Parecer Técnico n.º 787/2024 - SEDUH/SEADUH/UPAR/COPAR

ASSUNTO: Consulta às concessionárias de serviços públicos referente ao parcelamento do Solo Urbano em gleba de Matrícula n.º 175.829 (2º CRI-DF), localizada na Fazenda "Taboquinha", na Região Administrativa do Jardim Botânico - RA XXVII.

Ofício Nº 198/2024 - CAESB/DE/ESE/ESET

Figura 1 - Áreas de Coleta: gleba de nº 175.829 (2ºORI-DF), Jardim Botânico

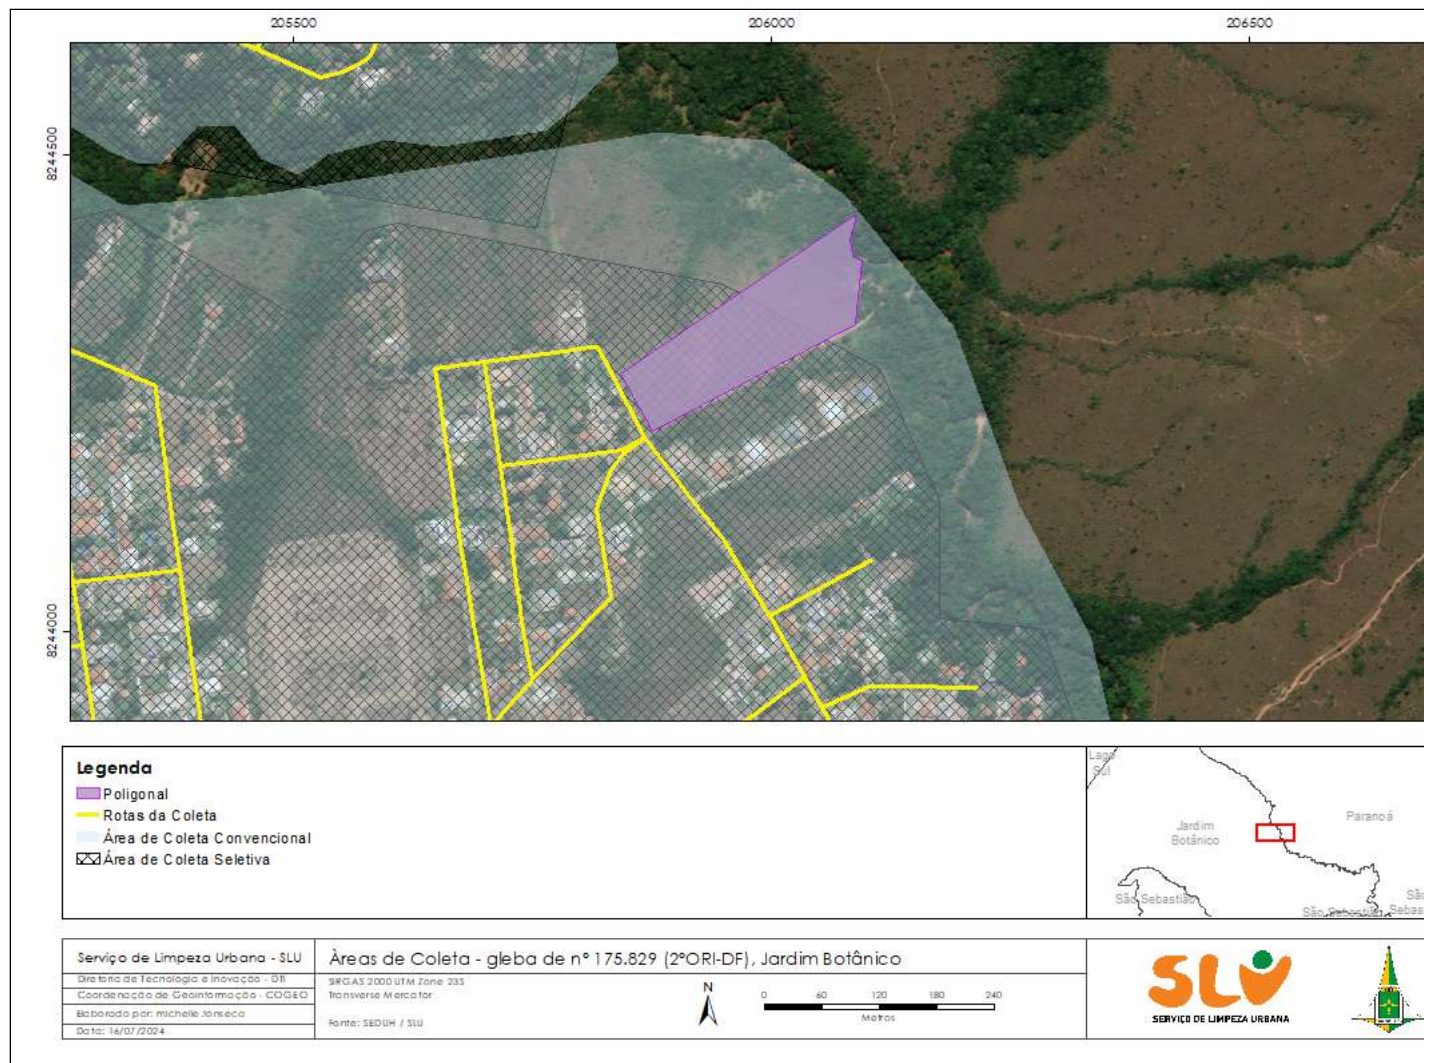
- Em resposta ao Despacho SLU/PRESI/DTI (146041506) e Despacho – SLU/PRESI/AEXEC (145925935), referente ao Estudo de Parcelamento do Solo Urbano da gleba de propriedade de Wilson Campos, Leonardo Neres, Adriano de Amorim e João Victor de Queiroz, com área de 02ha. 21a. 81ca, localizada na Região Administrativa do Jardim Botânico – RA XXVII, segue a manifestação desta Coordenação de Geoinformação (COGEO).
- Conforme evidenciado pela Figura 1, o SLU/DF realiza os serviços de coleta convencional e coleta seletiva nas proximidades do parcelamento urbano mencionado. Assim, tal como indicado pelo Despacho SLU/PRESI/DILUR (145976953), informamos que não haverá impacto significativo na capacidade de realizar os serviços de coleta e limpeza urbana.

- O SLU também possui diversas infraestruturas e instalações operacionais dedicadas à coleta, transporte, transbordo, tratamento e destinação final dos resíduos sólidos domiciliares. Informações detalhadas sobre esses locais e unidades operacionais em funcionamento, bem como os serviços prestados, podem ser consultadas por meio do [GeoPortal - SLU](https://sigportal.slu.df.gov.br/arcgis/home/) (<https://sigportal.slu.df.gov.br/arcgis/home/>).

Figura 01: localização do empreendimento em relação aos sítios arqueológicos do Jardim Botânico.

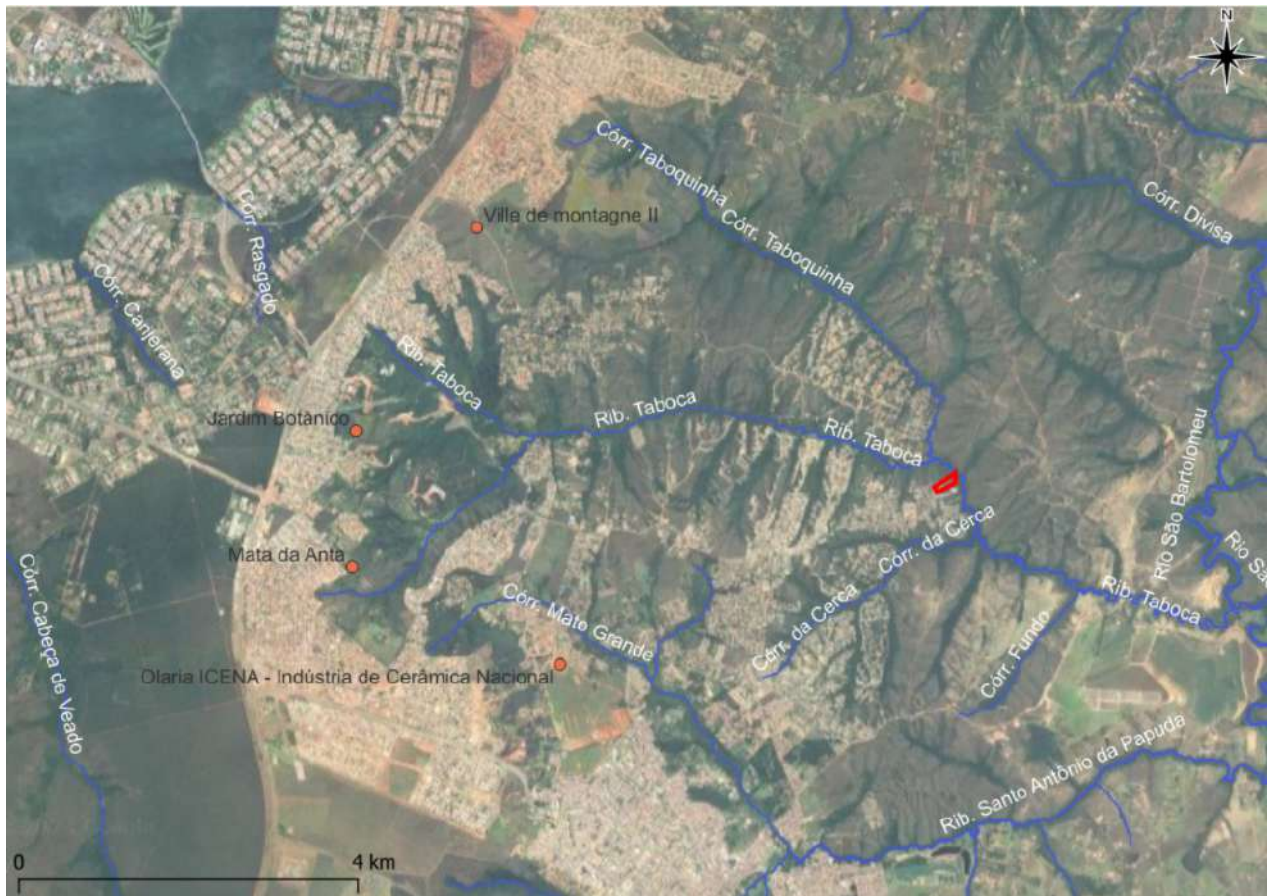
Em relação ao potencial arqueológico verificamos que não existem sítios cadastrados nas áreas de influência do empreendimento (Figura 01). Entretanto, sua localização aproximada da APP e hidrografia indicam o potencial para identificação de vestígios arqueológicos na área.

Considerando as características acima mencionadas, a tipologia (conforme ANEXO II) e a classificação do empreendimento e das intervenções de caráter secundário, permanentes ou temporárias (conforme ANEXO I), entende-se que o empreendimento enquadra-se como **Nível I**: de baixa interferência sobre as condições vigentes do solo, localizados em áreas alteradas, não coincidentes com sítios arqueológicos cadastrados.
